Modulo per la presentazione delle osservazioni per i piani/programmi/progetti sottoposti a procedimenti di valutazione ambientale di competenza statale

ID: 10435 Progetto di un impianto eolico denominato "Del Giudice", costituito da n. 9 aerogeneratori della potenza unitaria di 5,6 MW, per una potenza complessiva di 50,4 MW e delle relative opere di connessione alla RTN, da realizzarsi nei comuni di Santa Margherita di Belice, Sambuca di Sicilia, (AG), Menfi (AG) e Contessa Entellina (PA).

Osservazioni allo S.I.A. relativo al progetto di un impianto eolico denominato "Del Giudice", costituito da n. 9 aerogeneratori della potenza unitaria di 5,6 MW, per una potenza complessiva di 50,4 MW e delle relative opere di connessione alla RTN, da realizzarsi nei comuni di Santa Margherita di Belice, Sambuca di Sicilia, (AG), Menfi (AG) e Contessa Entellina (PA)" proposto dalla società RH Sambuca Wind S.r.l. codice di procedura 10435

Figura 2: figura tratta dalla relazione di VInCA allegata allo SIA. Si nota come l'impianto sia attraversato da rotte migratorie "principali"

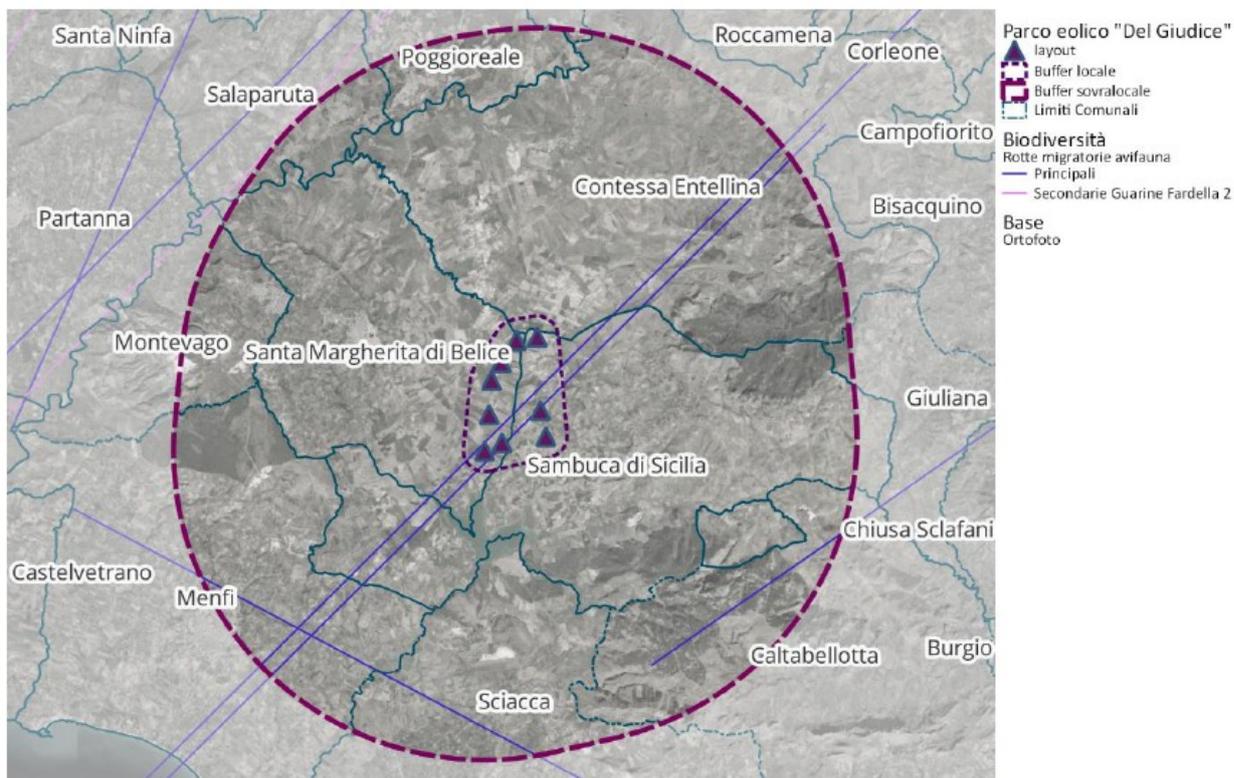
Il parco in progettazione è attraversato quindi da rotte migratorie “*principali*”,³ si veda a tal proposito anche la *figura 2* tratta dalla relazione di VInCA allegata allo SIA.

Figura 3: Immagine tratta dal SITR con indicati in giallo gli aerogeneratori. In verde la IBA N°215
La distanza dall'aerogeneratore T01 è inferiore ad 1km

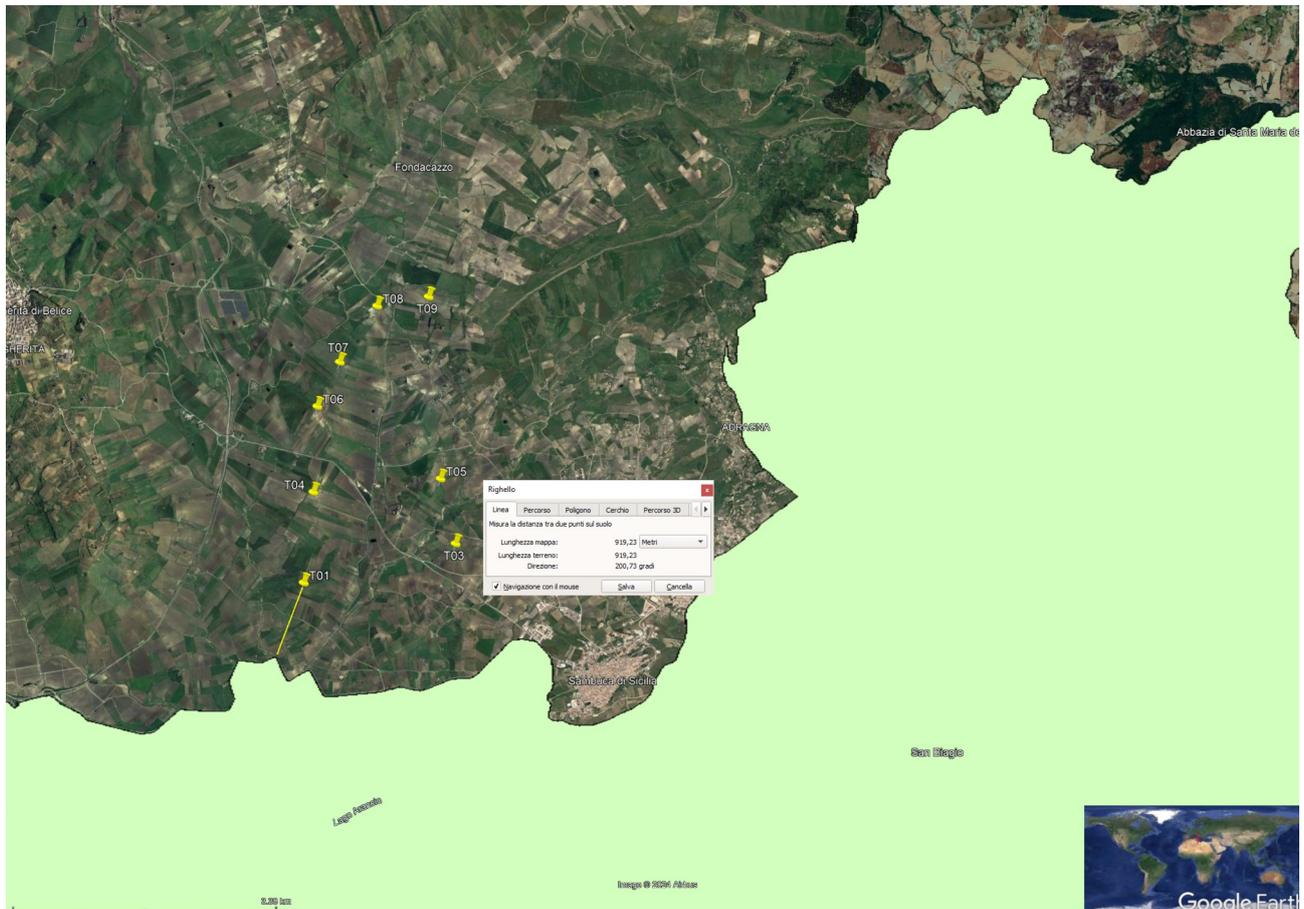
L'impianto è a meno di 1 km dall'IBA 215 (Important Bird Area) *ref. fig. 3.*

Figura 4: Stralcio della Bird Sensivity map in relation to wind energy development, con inserite in giallo le posizioni degli aerogeneratori. Tutti gli aerogeneratori ricadono in area Very High sensitivity (rosso)

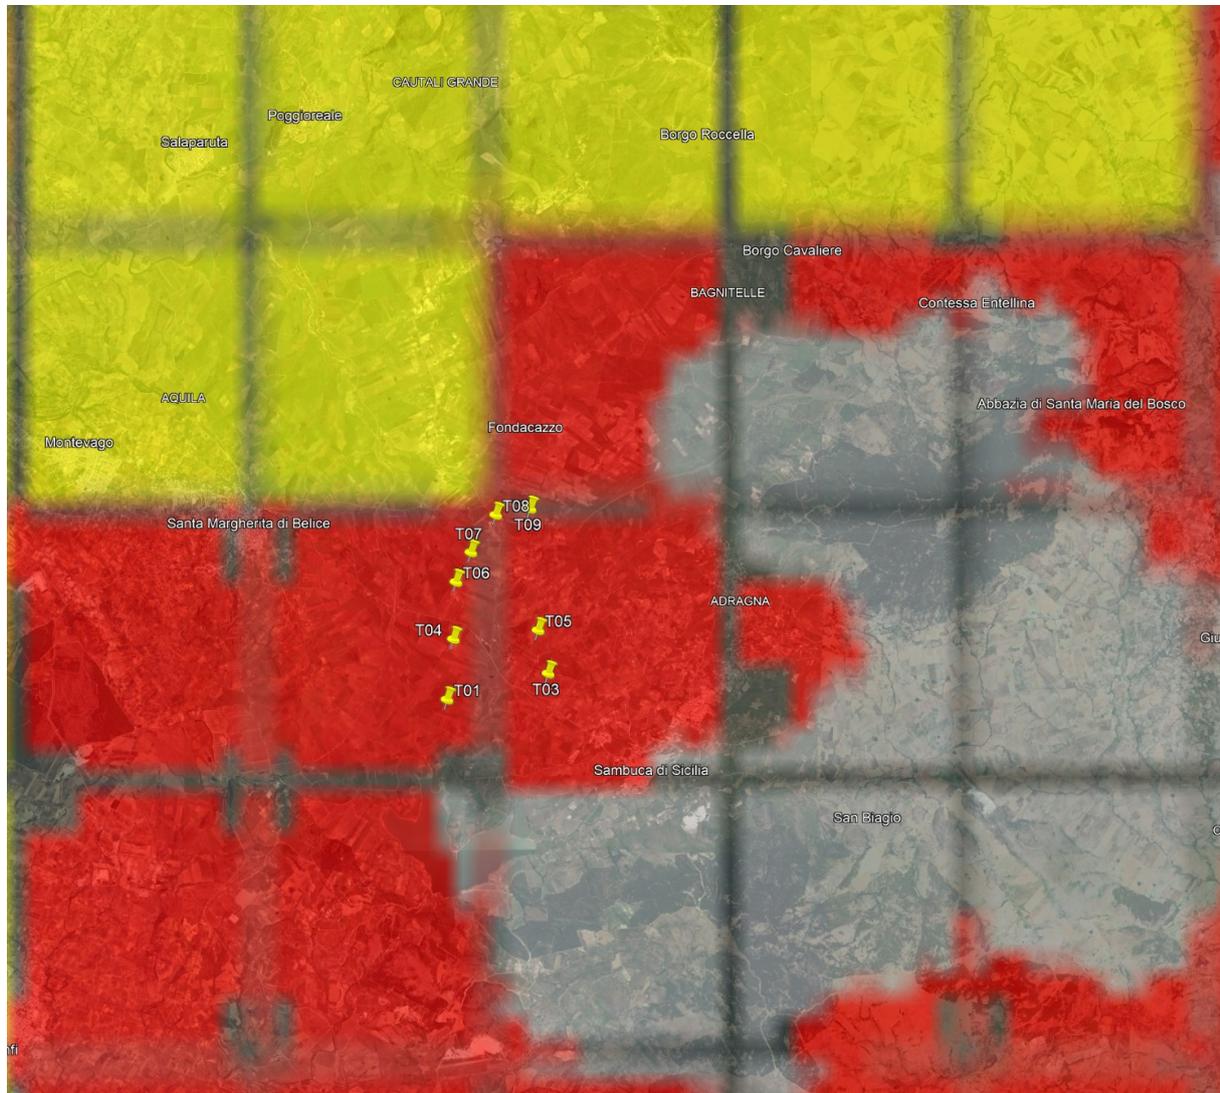
L'area è per altro considerata ad alto valore avi-faunistico dalla LIPU nello specifico l'intero impianto ricade tra i livelli di sensibilità Very High (Nella mappa in rosso) della *Bird Sensivity map in relation to wind energy development* (rif. fig. 4)

Figura 7: in rosso le aree in cui è stato osservato nel progetto Life il Falco Lanario. Le aree si sovrappongono all'area di progetto

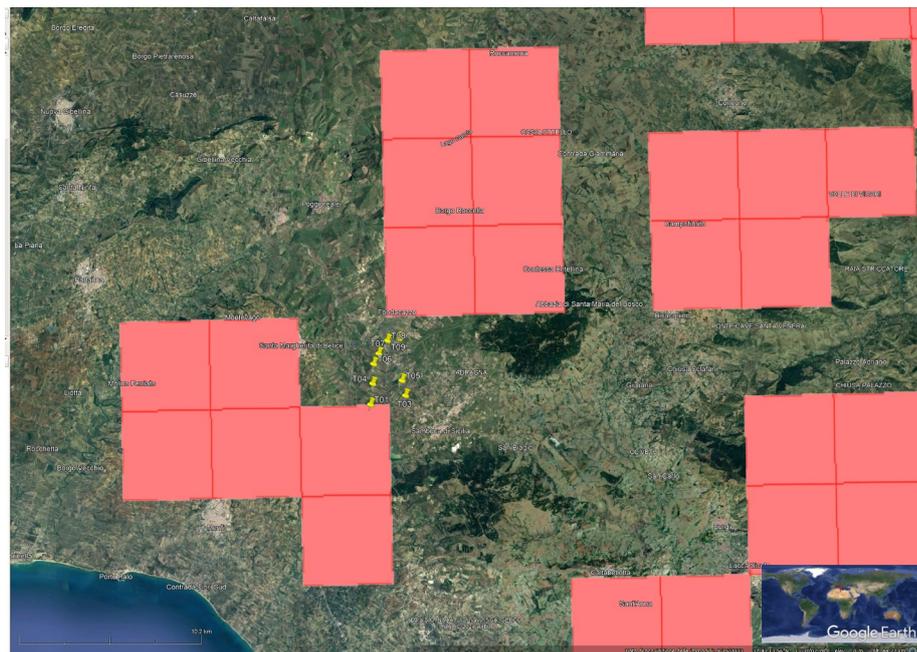
In seno al progetto Progetto LIFE14 NAT/IT/001017 – ConRaSi, nell'area di progetto è stata osservata la presenza del Falco Lanario (*Falco biarmicus feldeggii*) *ref. fig. 7*, le mappe del progetto sono liberamente consultabili sul SITR.

Figura 8: Habitat altamente idonei (nero) ed idonei (grigio) per il falco Lanario (*Falco biarmicus feldeggii*). In giallo gli aerogeneratori

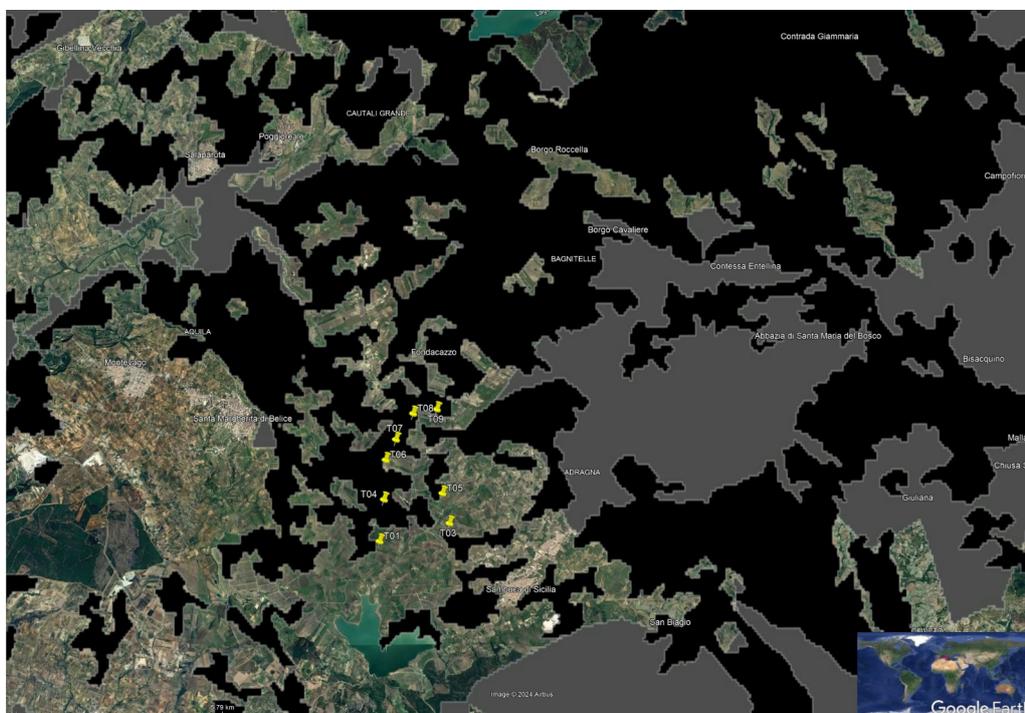
L'area di progetto si trova per altro all'interno di Habitat idonei (high and medium suitability) per Falco Lanario (*Falco biarmicus feldeggii*). Tali habitat legati all'accerta presenza del suddetto rapace vanno rigorosamente tutelati e preservati (rif. fig. 8 e cartografie del SITR).

Figura 9: in rosso le aree in cui è stato osservato nel progetto Life, il Capovaccaio. Le aree si trovano a meno di 14 km dall’area del progetto

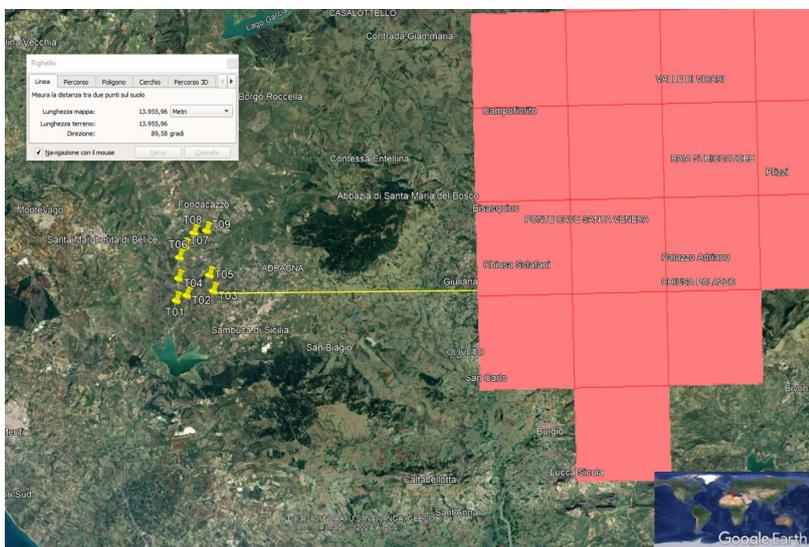
In seno al progetto Progetto LIFE14 NAT/IT/001017 – ConRaSi, nell’area di progetto a circa 14 km di distanza è stata osservata la presenza del Capovaccaio *ref. fig. 9*, le mappe del progetto sono liberamente consultabili sul SITR.

Figura 11: grafico di pagina 43 dello Studio preliminare di Impatto acustico che riporta una simulazione del clima sonoro effettuata nello scenario 1 con vento a 9 m/s.

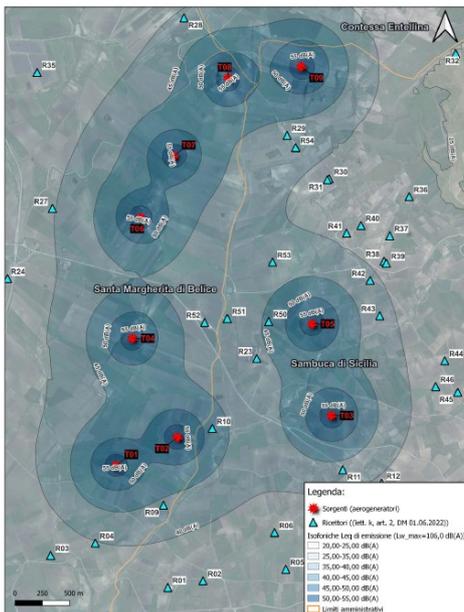
Si noti come l’area campita con valori di emissione superiori ai 25/35 dB occupi l’intera grafica.

Si sottolinea, inoltre, come sottolineato a pag. 45 dello Studio preliminare di impatto acustico che “la mappa è calcolata alla quota di 3 m dal suolo per l’area oggetto di studio.”.

Considerando che la sorgente di emissione si trova a 200 metri di altezza, e che le emissioni a tale altezza sono pari a 106,0 dB (A) per venti superiori ai 9 m/s (rif. pag. 37 dello Studio preliminare acustico), a quota volo di uccelli, rapaci e chiropteri le mappe di emissione sonora saranno molto più intense ed estese.

Sarebbe opportuno quindi che vengano effettivamente prodotte le mappe di rumorosità anche a quota dell’aerogeneratore per valutare esattamente gli impatti sull’avifauna.

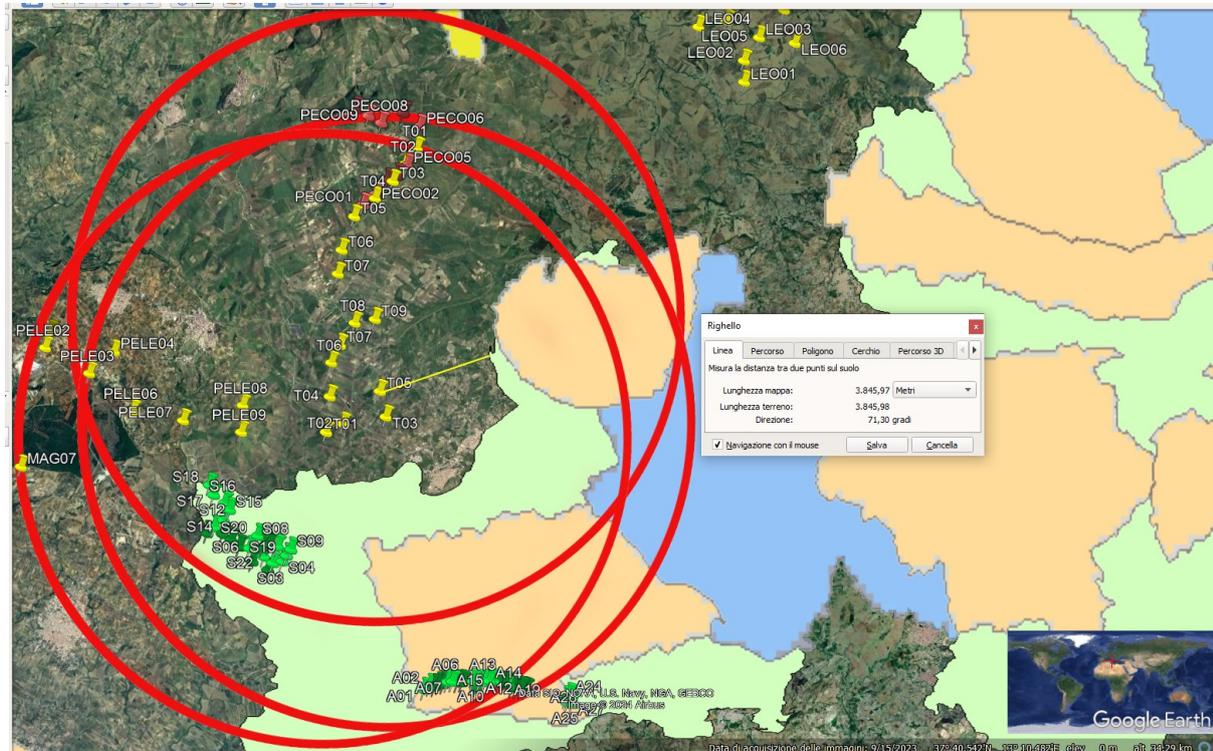
Lo SIA trascura inoltre la presenza di avifauna in via di estinzione, il cui habitat verrebbe sottratto dalla costruzione degli impianti, con un effetto cumulo data dall'indisponibilità di altre aree libere

dove andare, dovuta alla presenza degli altri impianti, che porterebbe ad un azzeramento dell'habitat ed ad una pressione antropica che rischierebbe di portare all'estinzione delle specie.

Figura 4: stralcio della mappa previsionale del rumore emesso per lo SCENARIO 1

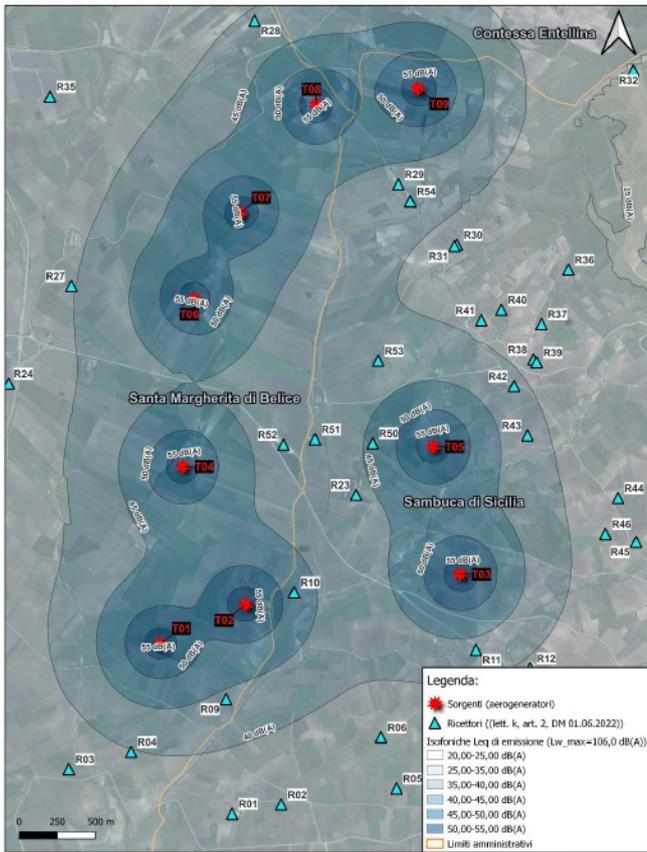
A tal proposito si riporta il grafico di pag. 43 dello "Studio preliminare di Impatto acustico" che riporta una simulazione del clima sonoro effettuata nello scenario 1 con vento a 9 m/s, che di seguito si riporta, in cui si vede un'emissione sonora ovunque superiore ai 20/25 dB sino a superare i 55 dB.

Figura 15 Estratto della tavola allegato allo SIA F0577CT06A-RS06SIA0007A0-SIA-Beni_Paesaggistici-Piano_Paesaggistico_Provinciale. Si nota il raggio di 10 km dagli aerogeneratori dove ricadono centinaia di beni paesaggistici a fronte di questi beni sono state effettuate solamente 9 fotosimulazioni.

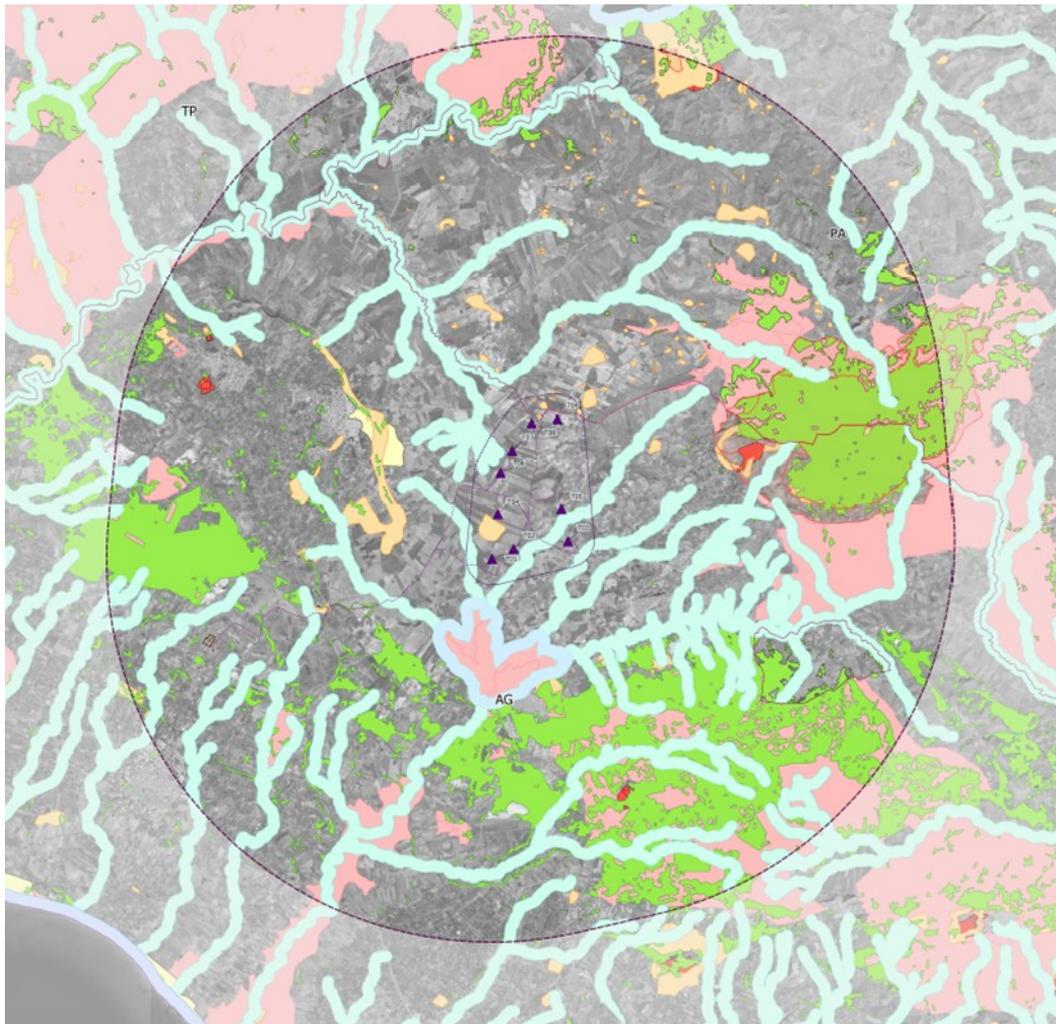
Lo SIA sul punto è quindi carente e non restituisce i reali impatti sul territorio che sono elevati ed inaccettabili ed in contrasto alla programmazione economica ed urbanistica ed agli investimenti privati, regionali nazionali e comunitari, che hanno *inteso valorizzare il borgo di Sambuca di Sicilia, tutta la filiera enogastronomica e la straordinarietà del suo paesaggio.*

Si segnalano a tal proposito alcune foto simulazioni effettuate dall'amministrazione comunale di Sambuca e già inviate come osservazioni nel procedimento in oggetto.

Figura 17: Verifica della distanza degli aerogeneratori. Nessuno degli aerogeneratori rispetta la distanza minima di 5-7 volte il diametro imposte dal D.M. 10/09/2010

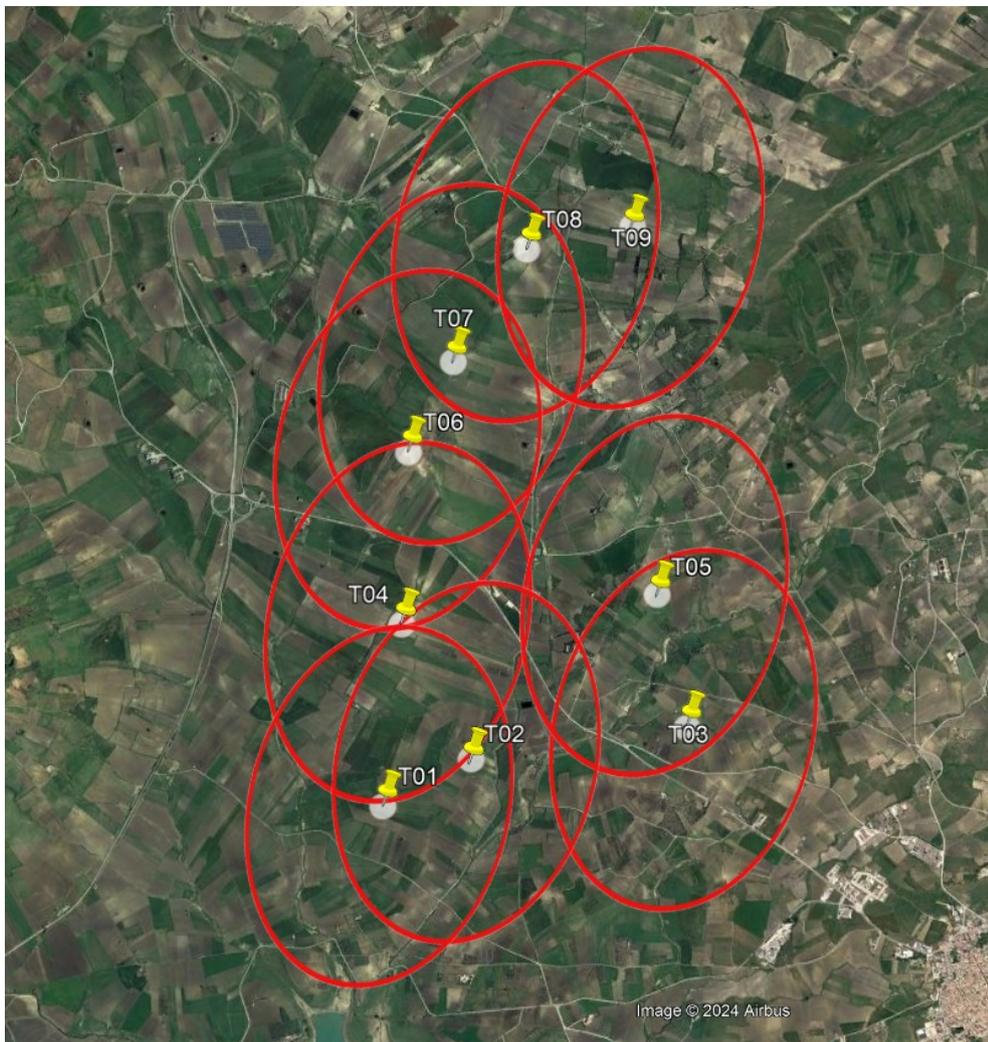
Utilizzando come verifica 7 diametri in direzione prevalente e 5 in direzione trasversale del vento nessuno degli aerogeneratori verifica le condizioni imposte dalle linee guida. (rif. figura 17)
